Zarząd Dróg Miasta Krakowa

Raport z konsultacji społecznych zadania pn.

„Opracowanie wielowariantowej koncepcji zagospodarowania placu Nowego w Krakowie w zakresie przebudowy chodników, nawierzchni placu, infrastruktury technicznej, elementów małej architektury w ramach zadania Program Budowy Chodników”

Kraków 2021

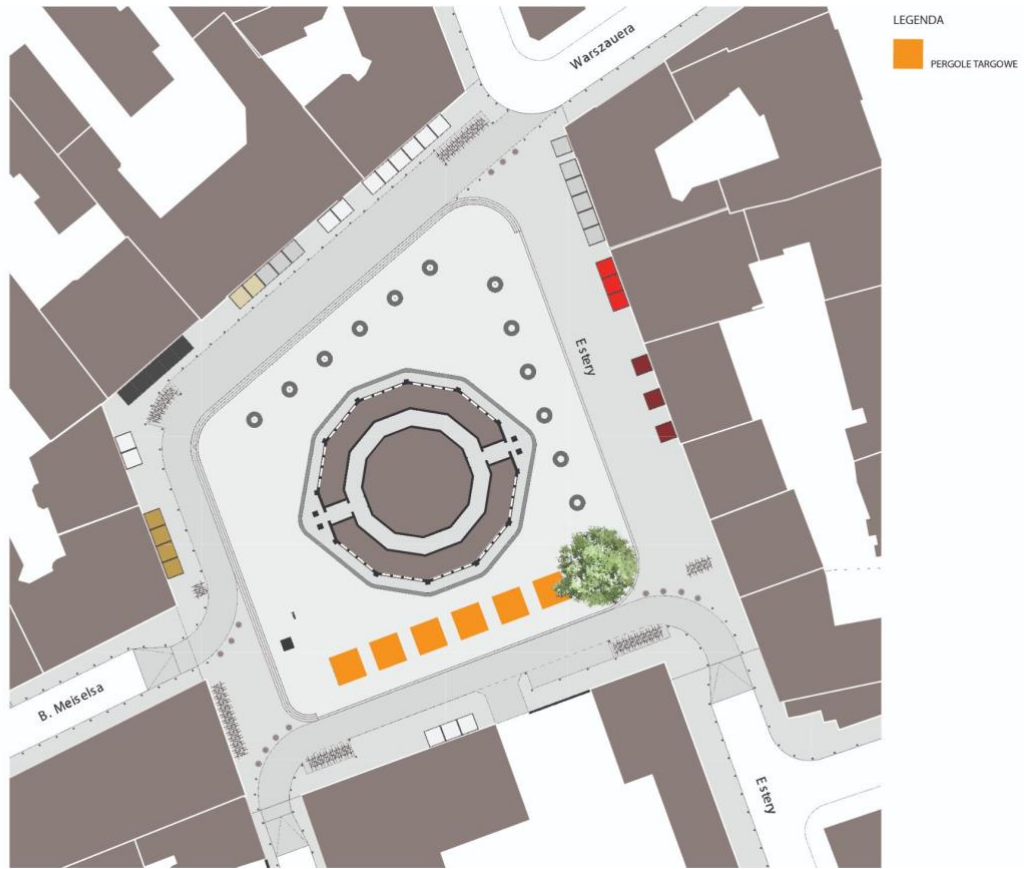
W odniesieniu do szeroko krytykowanego pomysłu likwidacji szaletów, architekci są zdania, iż obiekt niespełniający współczesnych wymogów prawnych oraz sanitarnych, wynikających z przepisów prawa budowlanego należy usunąć, a w powstałej luce zlokalizować zieleni. Istniejące toalety, aby spełniły swoją funkcję, w świetle obowiązujących przepisów jako obiekt podziemny, wymagają całkowitej przebudowy oraz wyposażenia w windę co skutkować

będzie wysokim kosztem inwestycyjnym dla budżetu miasta, zdaniem architektów, nieuzasadnionym. Proponuje się usunięcie budynku z placu oraz budowę szaletu jako nowego obiektu, poza obrysem placu, subtelnie ukrytego w nowym budynku obok placu, w poziomie parteru, co znacznie zmniejszy nakłady inwestycyjne. Architekci w odpowiedzi na głosy społeczeństwa,

w ramach wniosków z konsultacji, proponują koncepcję nowego budynku podziemnego szaletów na samym placu. Projekt koncepcyjny nowego budynku podziemnego, który mógłby pojawić się w miejscu starego obiektu, spełniając przy tym aktualnie obowiązujące wymagania, zostanie przedłożony do zaopiniowania podmiotom administracyjnym.

SCHEMAT LOKALIZACJI STOISK HANDLOWYCH JAKO WNIOSEK PO KONSULTACJACH SPOŁ. ORAZ KONSULTACJACH Z WUOZ.

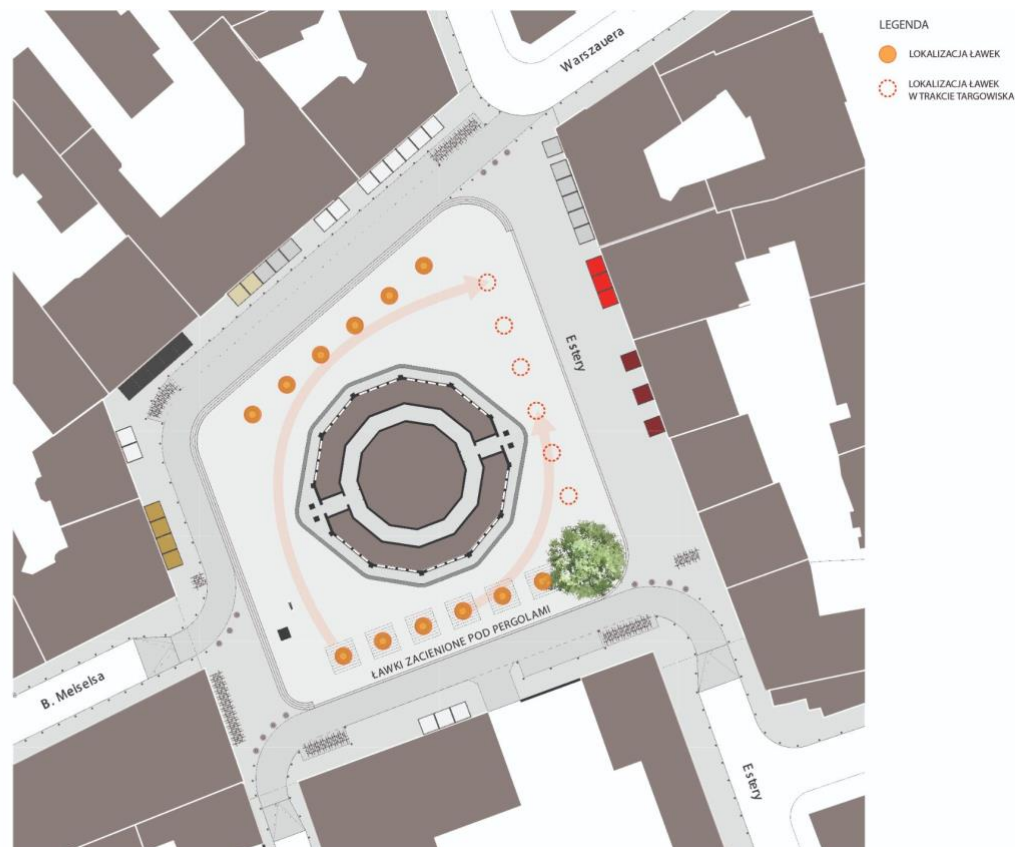
Odrębnym zagadnieniem jest plan na przyszłą realizację funkcji handlowej. Bez wątplenia istniejąca struktura "przypadkowych budek" wprowadza nieład, chaos, zabiera przestrzeń placu, ogranicza widoczność istniejącego budynku "Okraślaka". Ponadto zabudowa pawilonów gastronomicznych jest niezgodna z obowiązującym planem zagospodarowania przestrzennego i winna być usunięta. Na placu Nowym konieczne jest wprowadzenie nowych form kramów, które jako ażurowe i jednolite elementy przestrzeni pozwolą zachować estetyczny charakter, otwartość placu, bezpieczeństwo, widoczność, realizując funkcje handlowe (odpowiedź na postulat z dyżuru telefonicznego - tel. Nr 5 oraz 6). Architekci zaproponowali pierścieniowy układ ażurowych składanych stoisk, opisujący się na obrysie "Okraślaka", zostawiając otwarte narożniki placu, tworząc alejkę handlową pomiędzy lokalami w budynku a straganami, ze składanymi zadaszeniami

z tkanin. Interesariusze w toku konsultacji online pytali o inny układ stoisk, a Wojewódzki Konserwator Zabytków, w wydanych w czerwcu kolejnych zaleceniach konserwatorskich, nakazał zlokalizowanie ciągu kramów wyłącznie z jednej strony placu i maksymalne odsłonięcie zabytkowego budynku (Załącznik Nr 7 Zalecenia z dn. 1.06.2021).
